Verslag nr.	2/2023	Plaats : Dakcafé, stadhuis Kortrijk
Datum vergadering:	5 juli 2023	uur : 19u00 – 22u25

2.1 Advies RUP Loofstraat – advies na openbaar onderzoek

Het ontwerp-RUP 'Loofstraat' werd voorlopig vastgesteld door de gemeenteraad van 13 maart 2023. Het openbaar onderzoek liep van 25 maart 2023 tot en met 24 mei 2023.

1. Lokale fietsroute (art.17)

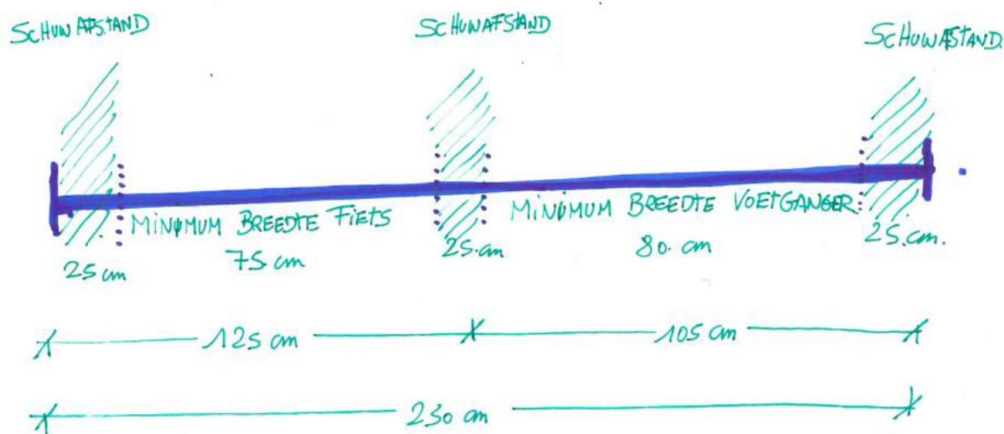
Bezwaarschrijver geeft aan dat dit voorschrift strijdig is met de omgevingsvergunning voor de gebouwen van de Loofstraat (ref 2022091124). Het voorschrift schrijft een minimale breedte voor van minimaal 3m, terwijl het fiets- en wandelpad wordt voorzien op een breedte van 2m30. Deze keuze wordt beargumenteerd vanuit de beoogde landschapsbeeld waarbij de beschermde Engelse landschapstuin in een hedendaagse interpretatie van de Engelse landschapsstijl rondom de nieuwe gebouwen wordt doorgetrokken tot aan de Loofstraat.

Om maximaal het groene karakter van het park te versterken werd het pad tussen cluster A en de beschermde landschapstuin op een breedte van 2,30 meter ontworpen wat ruim voldoende is voor de beoogde functie. De keuze voor deze afmeting komt ook voort uit de zoektocht naar een evenwichtige balans tussen minerale en groene ruimte, waarbij er steeds naar gestreefd is om de hoeveelheid verharding te beperken tot het functioneel nodige.

Naast het verharde pad van 2,30 meter wordt er zone van 1,70 meter in gewapend gazon (fundering van gebroken beton (dikte naargelang de belastbaarheid) met daarboven een niet geweven geo-textiel met een toplaag van 8 à 10 cm gestabiliseerd gazon (mengsel van kalksteenslag-lava-teelaarde en graszaad)) om ook de brandweertogankelijkheid te kunnen garanderen voor alle gebouwen van cluster A / zone 1 'projectzone voor meergezinswoningen' uit ontwerp RUP Loofstraat. Hierbij werd ook rekening met de ontwerpstijl en de ontwerpkeuzes In de Engelse landschapstuin

FIGUUR: SCHETS MINIMALE BREEDTES VOOR VOETGANGER EN FIETSERS VOLGENS HET VADEMECUM FIETSVOORZIENINGEN

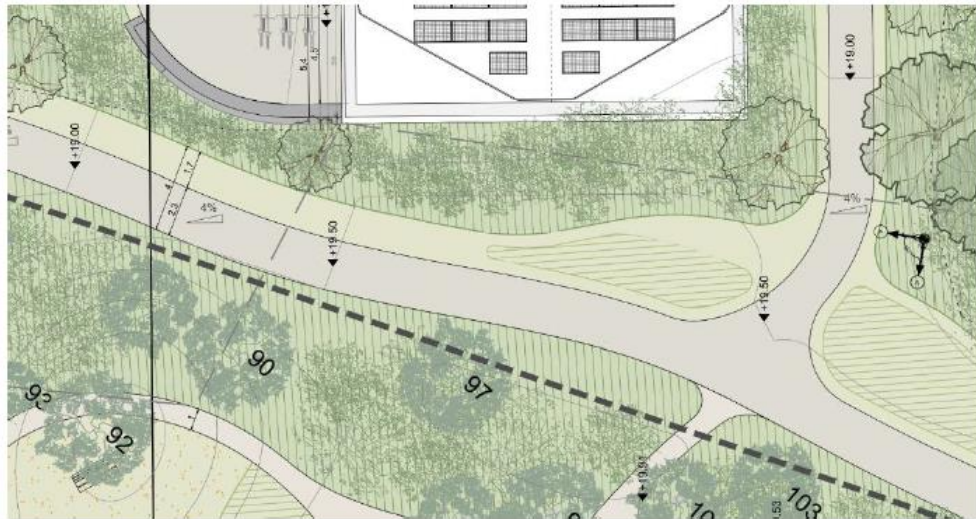
- Voor een voetganger is de minimale breedte volgens het vademecum 80cm, als we daar ook de schuwafstanden aan toevoegen, dan komen we op bijgevoegde schets:

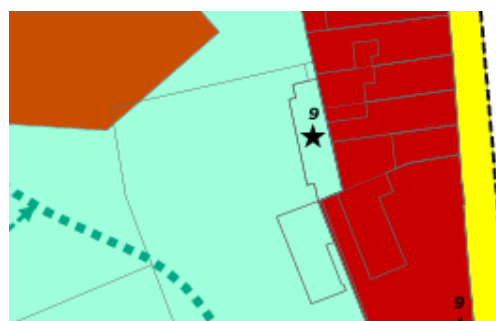
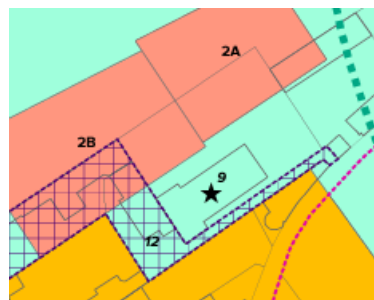
Bezwaarschrijver haalt aan dat verordenende voorschriften 'Zone voor park' (art 7) en (overdruk) 'Panden met erfgoedwaarde' (art 9) onduidelijk zijn en strijdig aan elkaar en met de ambities om het vooropgestelde masterplan uit te voeren.

Artikel 9 (overdruk) 'Panden met erfgoedwaarde' bepaalt dan weer dat voor panden met

erfgoedwaarde het behoud voorop staat en er enkel mits grondige motivatie een afwijking gevraagd kan worden van dit principe.

Bezwaarschrijver haalt aan dat het Ontwerp-RUP Loofstraat de bestemming van de percelen Kongregatiekapel van de Sint-Rochusparochie en het Koetshuis, beiden in eigendom van de bezwaarschrijver, worden omgezet van 'woongebied' volgens het gewestplan naar 'zone voor park' (art 7), wat in kader van de plancompensatie ook neerkomt op een wijziging van wonen naar overig groen.
